瑞泉文苑二期方案变更

设计单位：广州博厦建筑设计研究院有限公司

3#楼三~十八层平面图

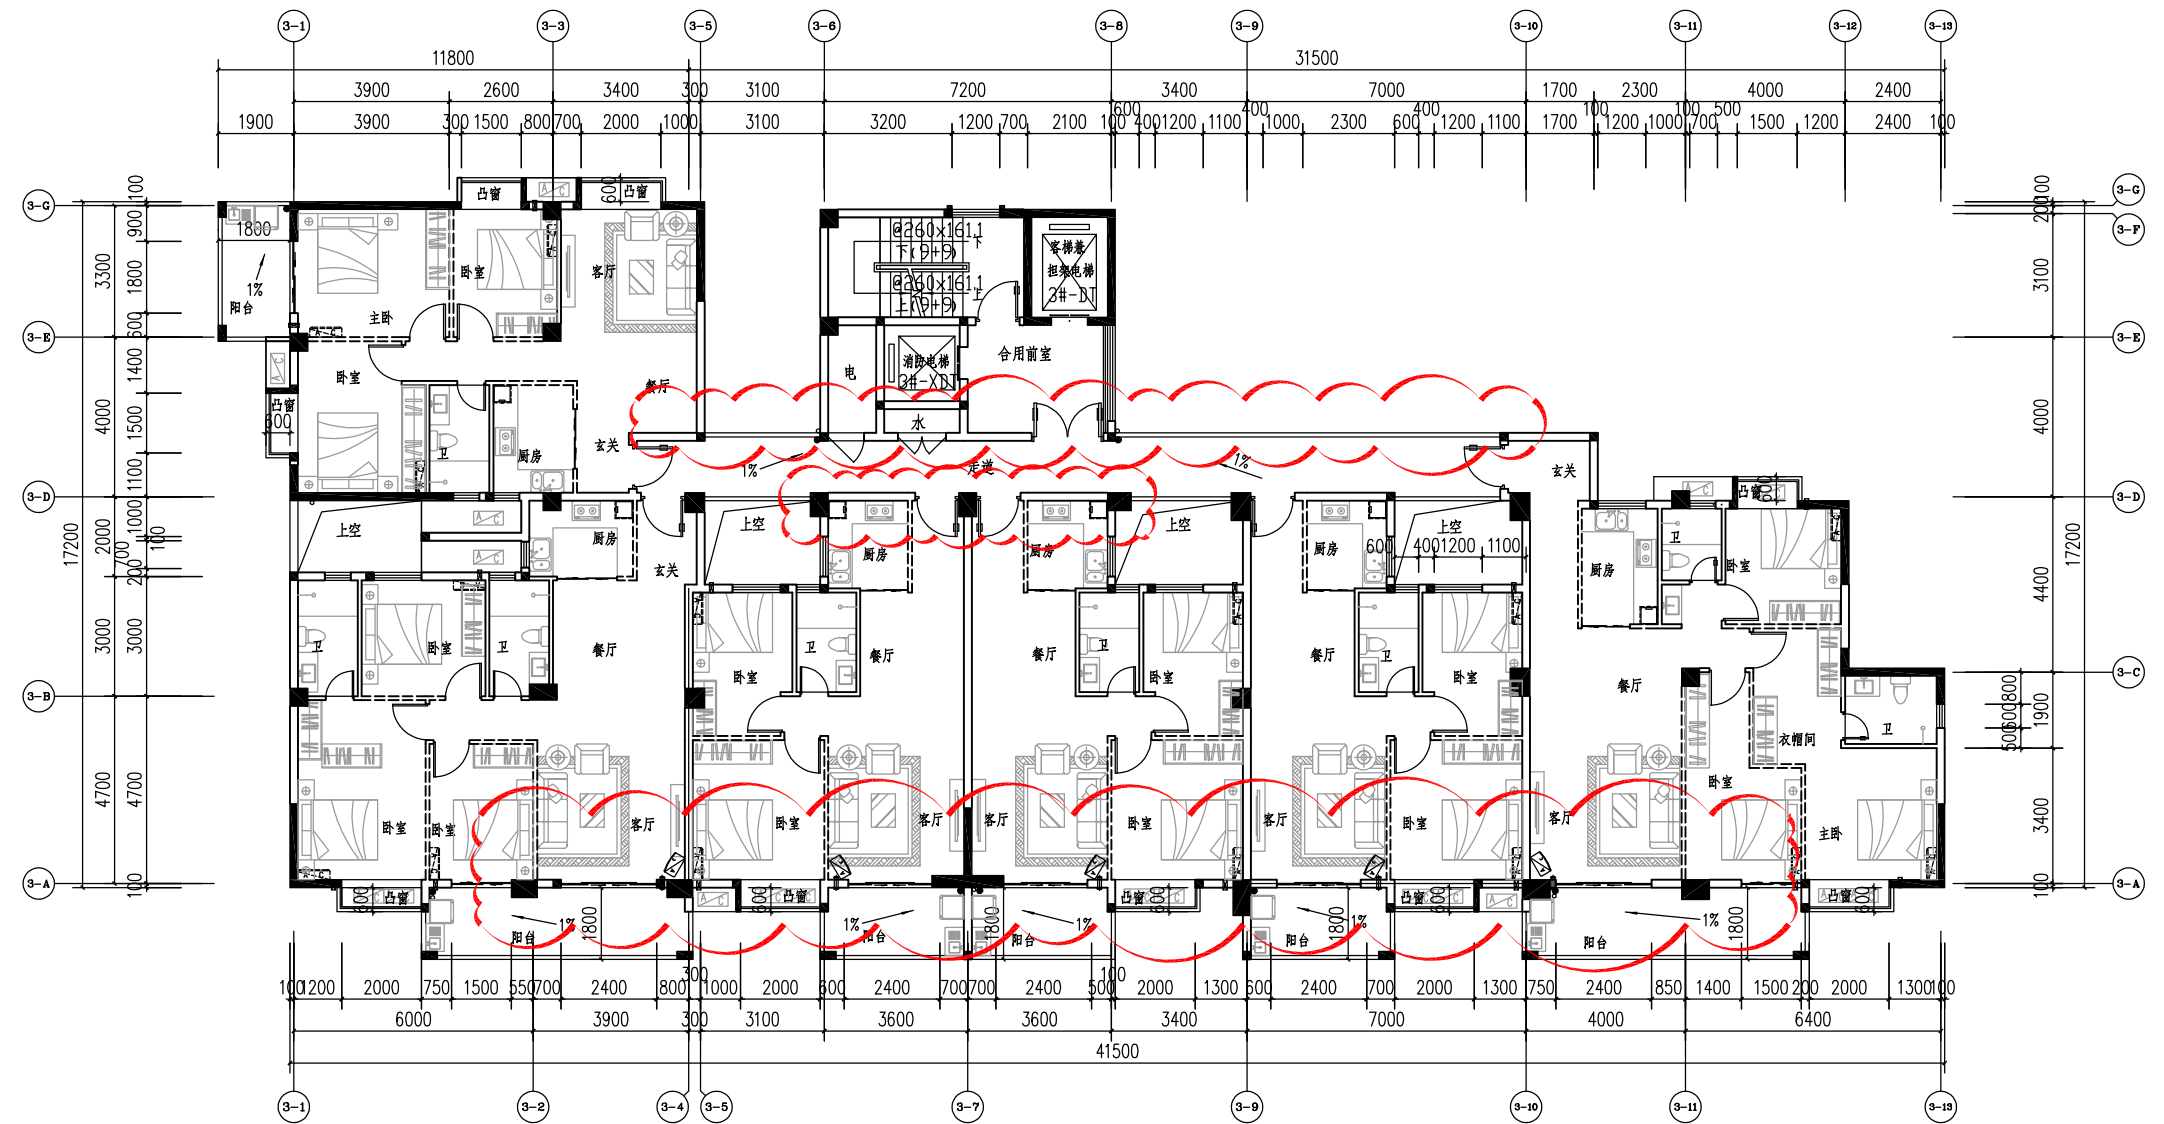
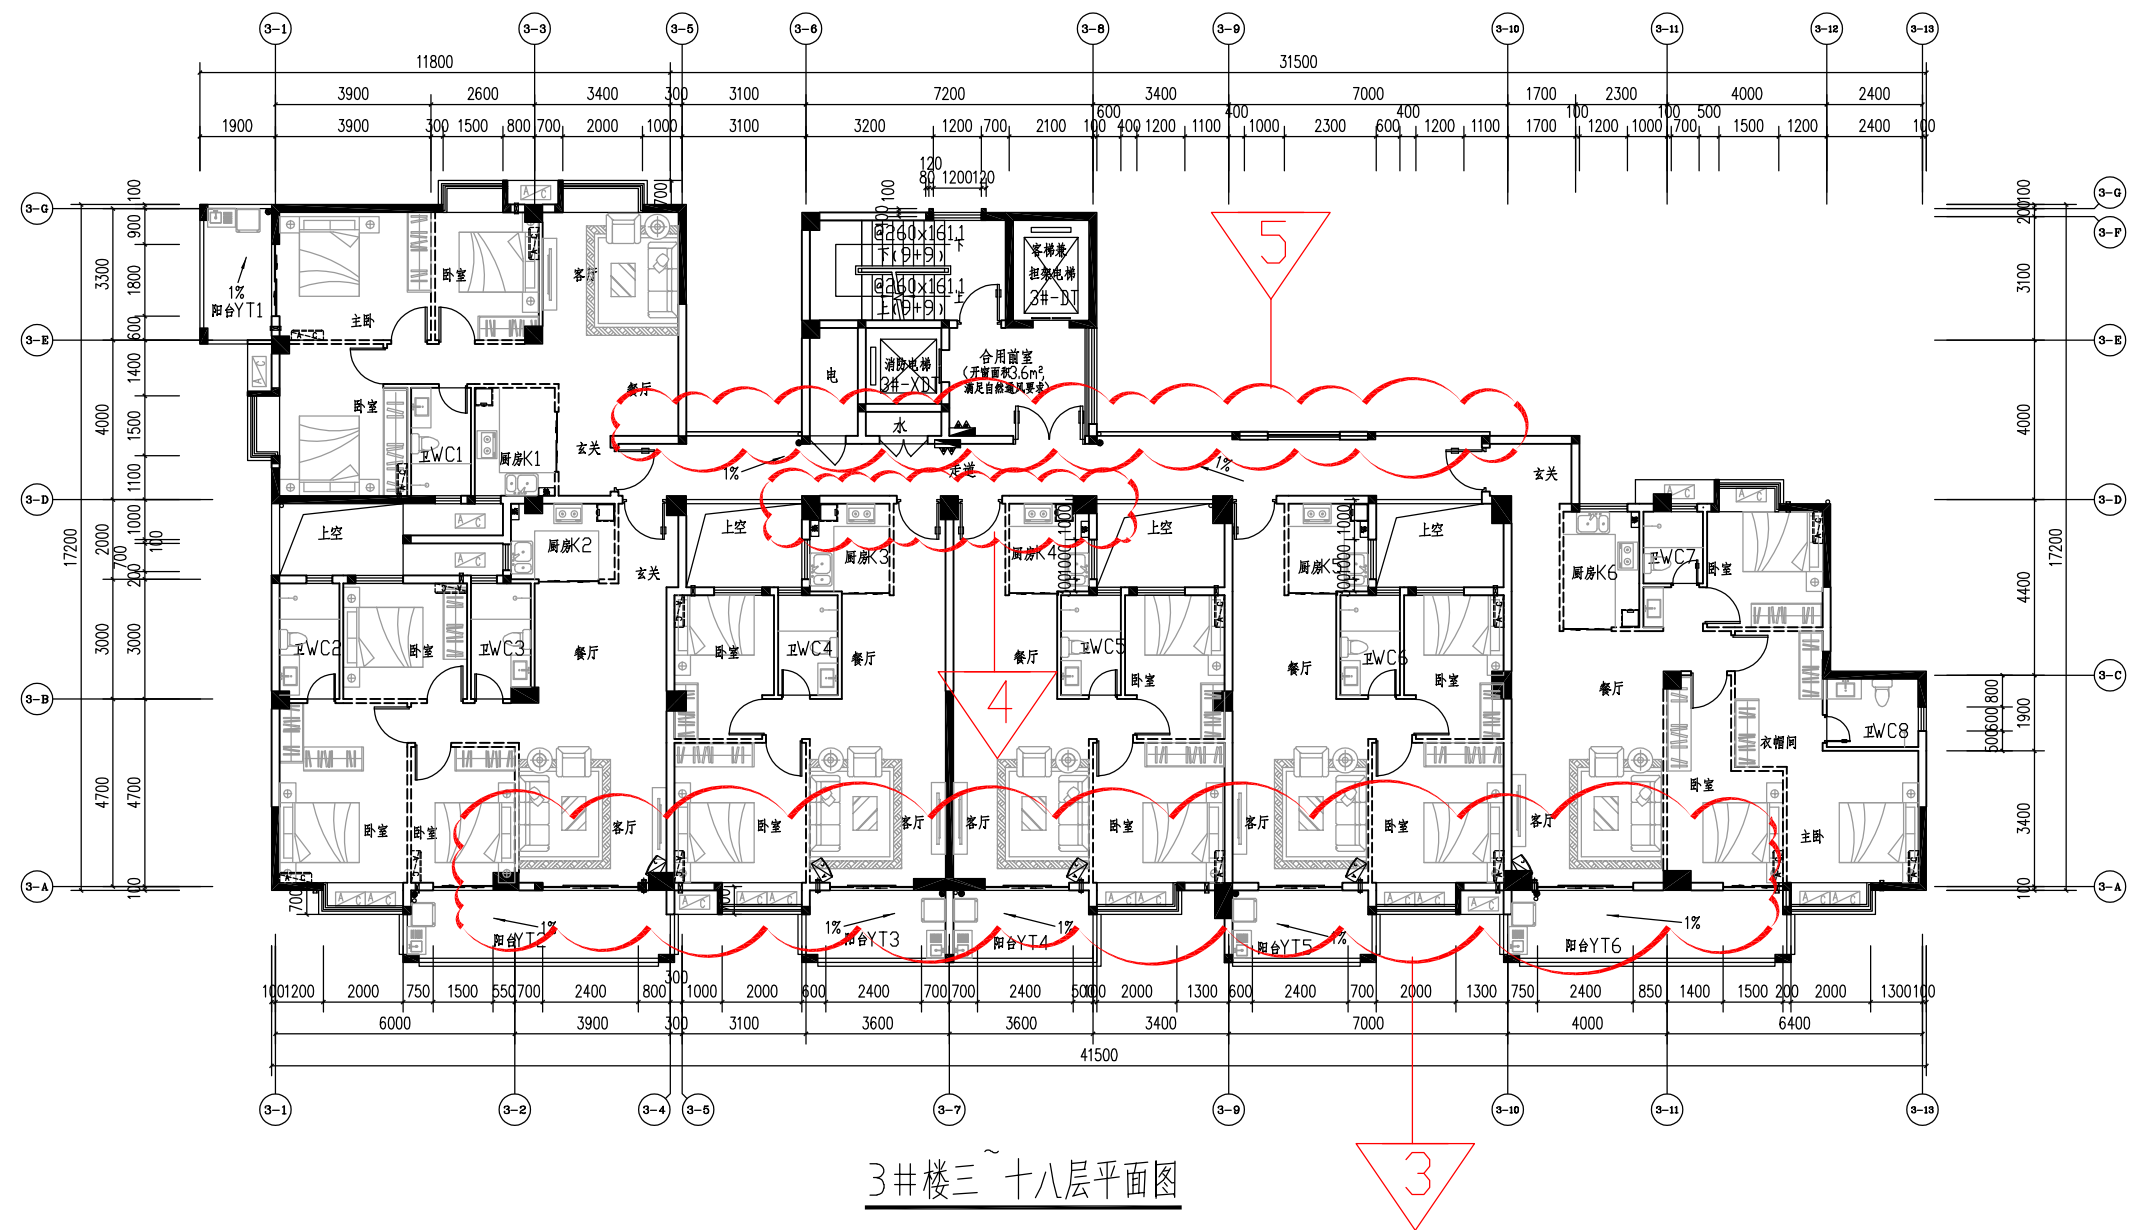
- 3.图中③轴交③轴、③轴、③轴、③轴的柱子往③方向移250mm与外墙平
- 4.图中③轴交③的柱子往③轴方向平移250mm与外墙平,图中③轴交③的柱子往③轴方向平移400mm与外墙平
- 5.图中③轴~③轴交③轴走道往③轴方向加宽100mm尺寸,由1700mm改为1800mm,③轴~③轴走道往③轴方向加宽100mm尺寸由1700mm改为1800mm,③轴~③轴间增加3.6米长墙,墙上升1.8米宽窗

3#楼屋面平面图

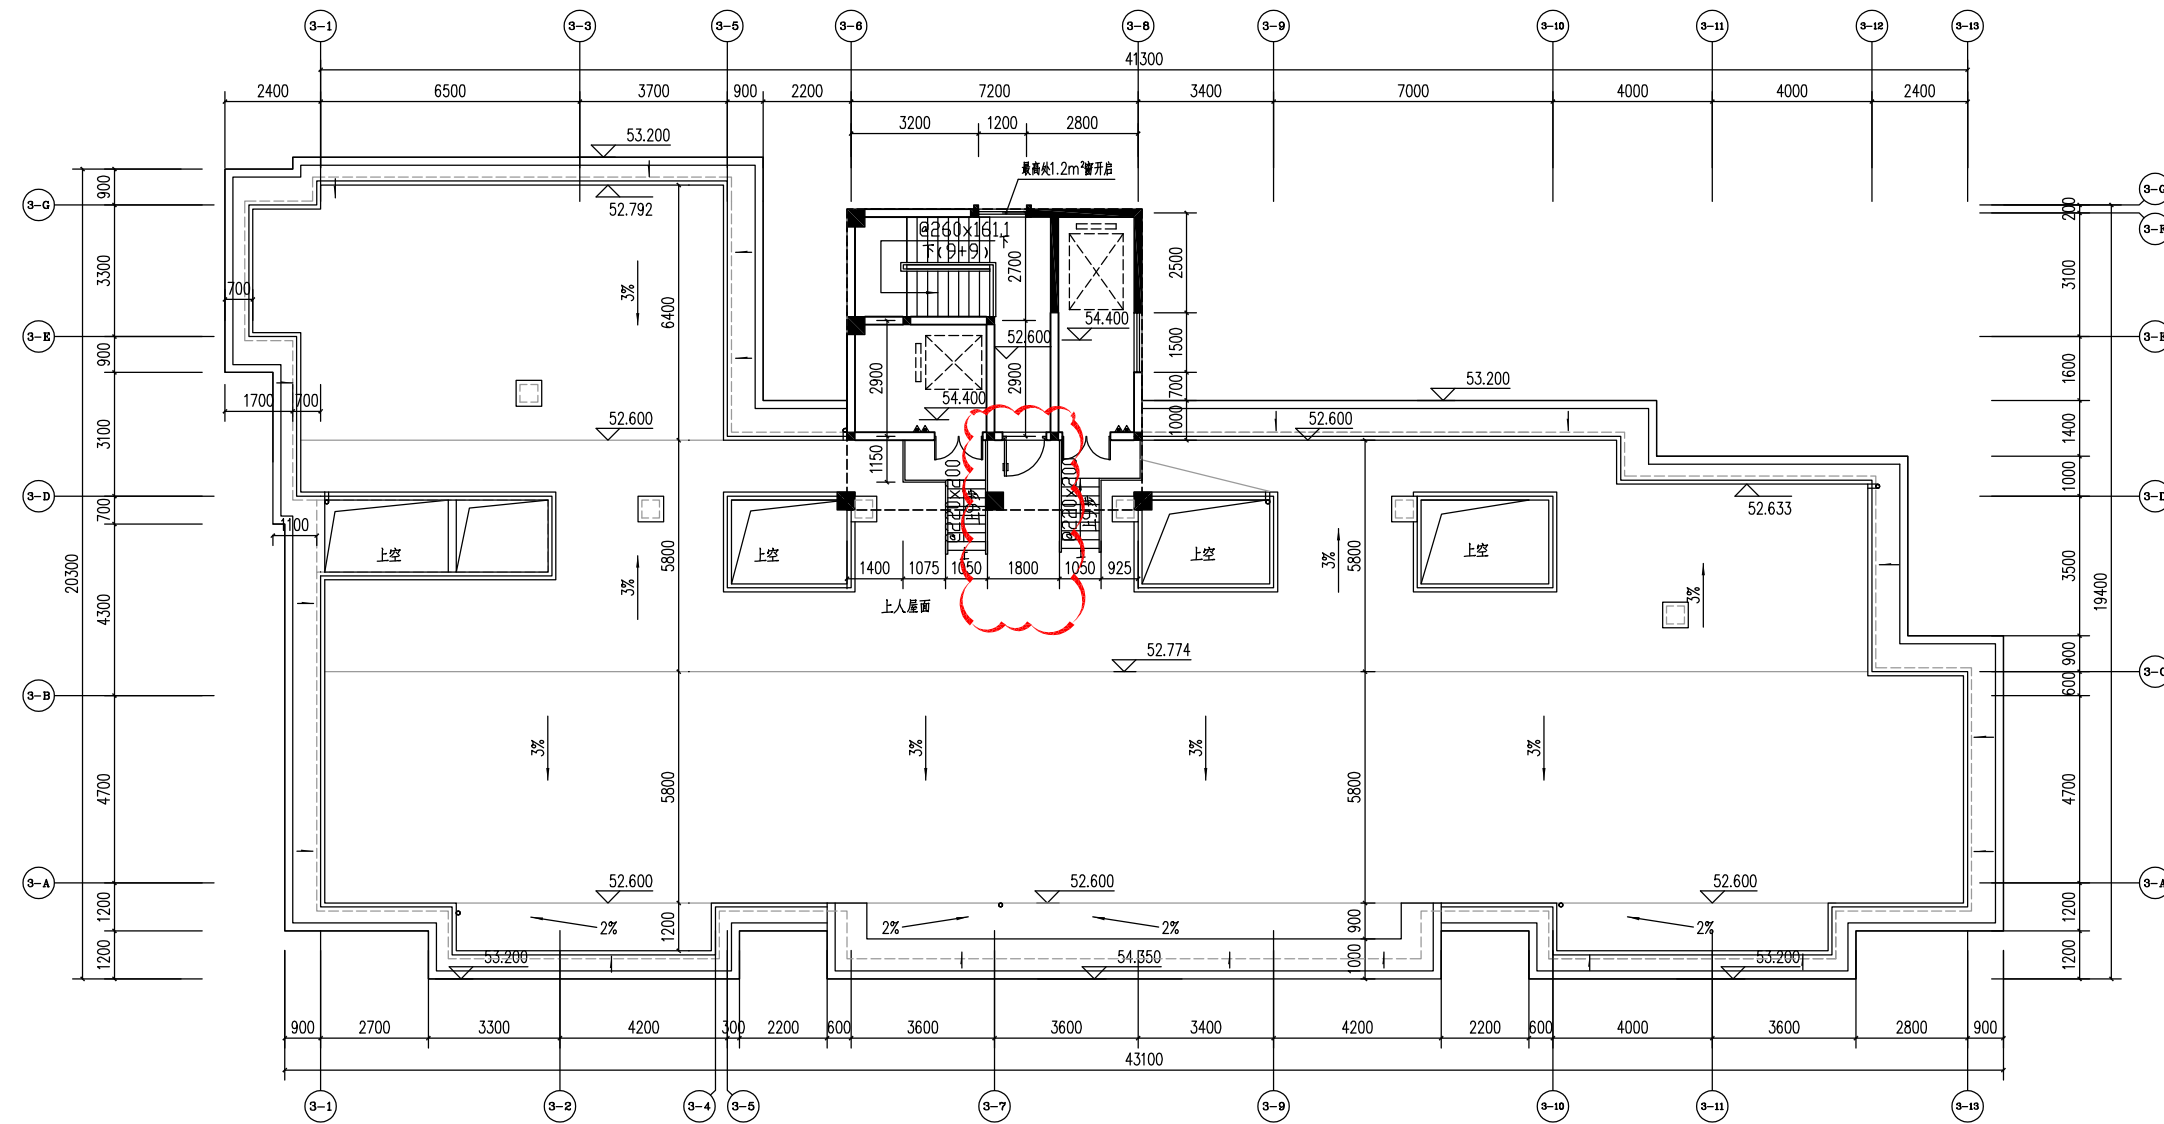
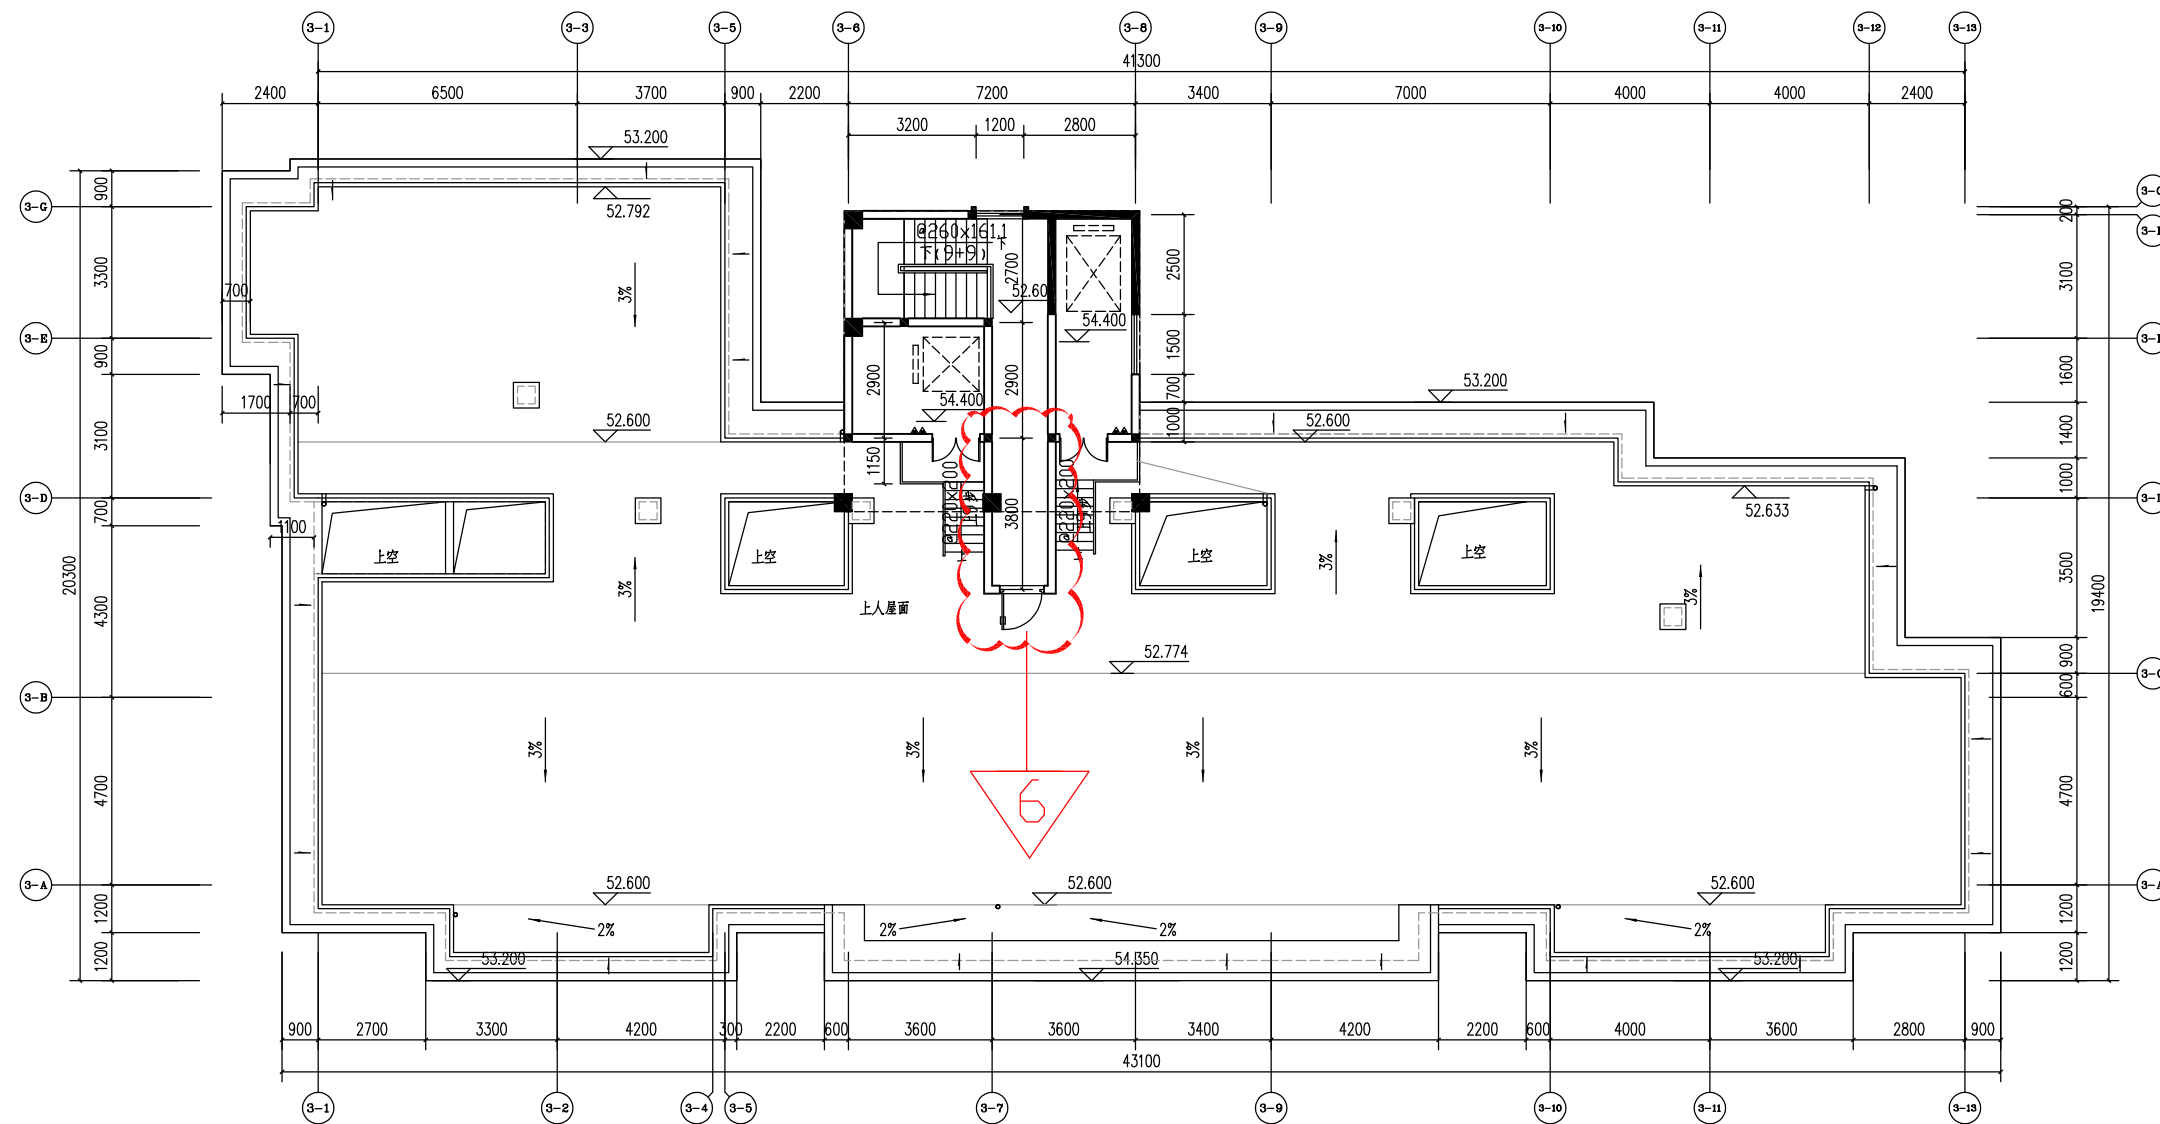
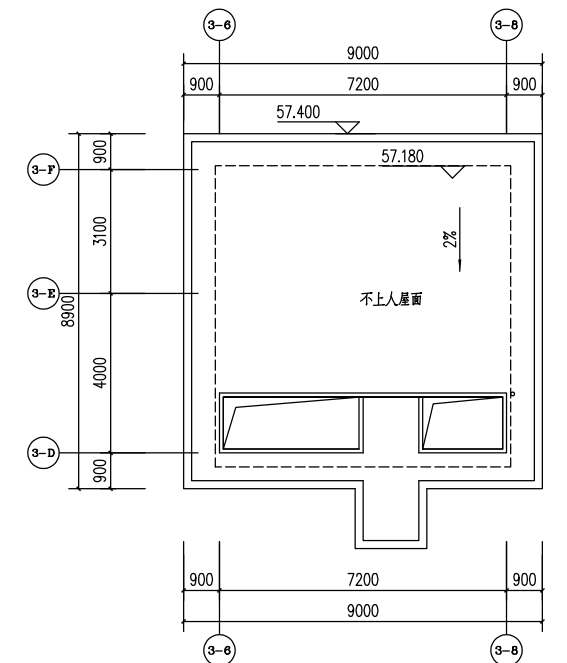
变更内容：
6. 楼梯间过道墙及门向③-A轴方向移3800mm
